RESOLUCIÓN No.417-2025, POR MEDIO DE LA CUAL SE DECLARA DESISTIDA LA SOLICITUD DE RECONOCIMIENTO Y LICENCIA URBANISTICA DE CONSTRUCCION EN LAS MODALIDADES DE ADECUACION Y AMPLIACION DE EDIFICACION UNIFAMILIAR CON COMERCIO Y SERVICIOS EN UN (1) PISO A BIFAMILIAR CON COMERCIO Y SERVICIOS EN DOS (2) PISOS, CON RADICADO 23001-1-25-0245 DEL 25 DE AGOSTO DE 2025 Y SE ORDENA LA ENTREGA DE LOS DOCUMENTOS APORTADOS A LA MISMA, POR EL PETICIONARIO.

FECHA DE EXPEDICIÓN 29/12/2025

- Ejemplo de plano de esquema:

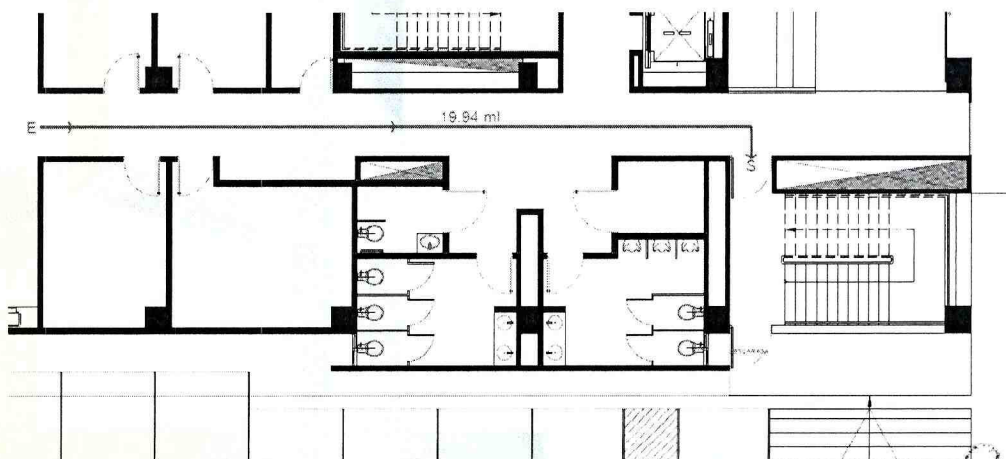
30. Considerando que toda edificación debe cumplir con los parámetros mínimos para la protección contra incendios y la prevención de la vida de los ocupantes y usuarios, de acuerdo a la clasificación y el grupo de ocupación de la misma, se debe presentar en planos esquemáticos las plantas arquitectónicas por piso donde se muestre el cumplimiento del título K del Reglamento Colombiano de Construcción Sismo Resistente NSR-10, para lo cual es de suma importancia tener en cuenta la clasificación de la edificación e índice de ocupación para establecer el numero salidas de evacuación, la capacidad de las salidas entre otros parámetros. No obstante, es responsabilidad del solicitante el cumplimiento de la totalidad de la norma contenida en el presente Título. Tener en cuenta lo siguiente:

suficiente detalle, la localización, construcción, tamaño y tipo de todas las salidas, además de las disposiciones de pasillos, corredores y pasadizos relacionados con las mismas,

- Se debe presentar un cuadro donde se evidencie cargas de ocupación por piso.
 - Se debe dar cumplimiento al artículo K.3.4.2 y a la tabla K.3.4.1 en relación al número de salidas.

- La distancia entre los medios de evacuación *no debe ser menor* a las dos terceras partes de la longitud tomada en diagonal de los puntos más alejados del edificio.

- Los medios de evacuación deben ser herméticos con puerta corta fuego.
 - Las puertas de las salidas de los medios de evacuación deben abrir en el mismo sentido de la evacuación.

- Los medios de evacuación deben contar con salida directa a vía o espacio público abierto.
 - Presentar convenciones en plano donde se evidencie el recorrido y distancia hacia el medio de evacuación.

- Se debe dar cumplimiento también a lo descrito en el artículo K.3.8.3.3 del título K del Reglamento Colombiano de Construcción Sismo Resistente NSR-10, en cual reza lo siguiente: "Ancho mínimo — Las escaleras con carga de ocupación superior a 50 personas, deben tener ancho mínimo de 1.20 m; cuando la carga de ocupación sea inferior a 50, dicho ancho mínimo puede reducirse a 900 mm. Las escaleras en el interior de las viviendas deberán tener un ancho mínimo de 90 cm. Las escaleras de uso público deberán tener un ancho mínimo de 120 cm. Si la separación de los pasamanos a la pared supera 50 mm, el ancho de la escalera debe incrementarse en igual magnitud. En edificaciones residenciales unifamiliares sin límite de pisos, o en escaleras privadas interiores de apartamentos, el ancho mínimo permisible es de 750 mm." Cabe resaltar que el ancho debe ser totalmente libre para la circulación.

- Indicar en plantas arquitectónicas por piso de los esquemas donde se indican las evacuaciones, el sistema de rociadores que se implementara en la edificación.
